Dokumentnummer: 22/9549-7

Uttale samferdsel og utemiljø, enebolig, forstøtningsmur.

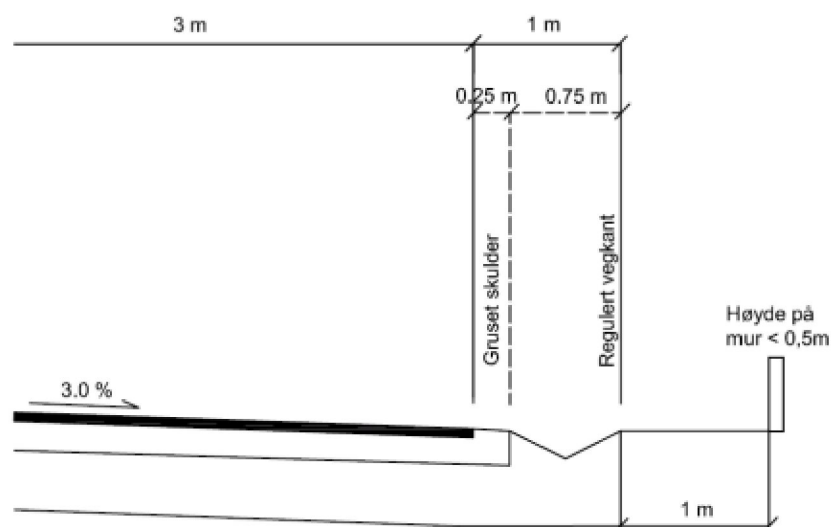
Det bes om at det sendes inn nytt situasjonskart som viser følgende:

- Ny plassering av mur. Jfr. kommunalteknisk norm punkt 3.11.2 Se utklipp

3.11.2 Gjerde langs veg

Gjerde med høyde inntil 0,5 m kan plasseres i regulert vegkant. Tett gjerde eller mur med høyde over 0,5 m skal ikke plasseres nærmere enn 1 m fra regulert vegkant. Regulerte krav til frisikt og krav til avstand fra tekniske anlegg må overholdes. Gjerde eller mur skal under enhver omstendighet plasseres på privat eiendom.

Figur 2: Lengdeprofil

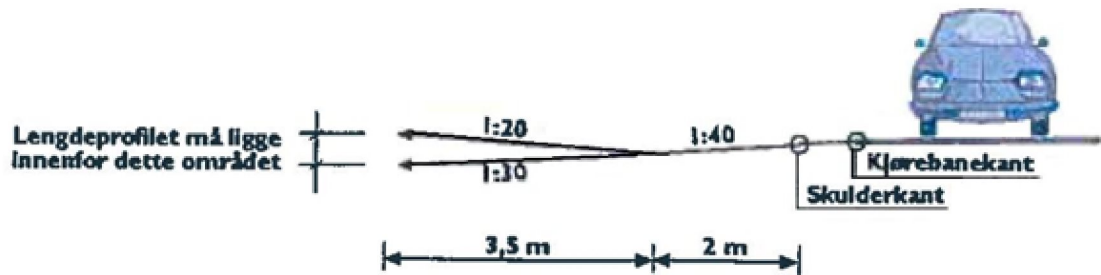
- Stigningsforhold i avkjørsel. J.fr. Lovdata, Forskrift om avkjørsler fra offentlig veg

Lengdeprofilen skal vise oppbygningen av avkjørselen.

På de første 2 m fra skulderkant bør avkjørselen ha et jevnt fall på 1:40 (2,5%). På de neste 3,5 m bør avkjørselen ha maksimal stigning/fall på 1:20 (5%) / 1:30 (3,3%). Deretter anbefales det at vegen ikke har større fall/stigning enn 1:8 (12,5%).
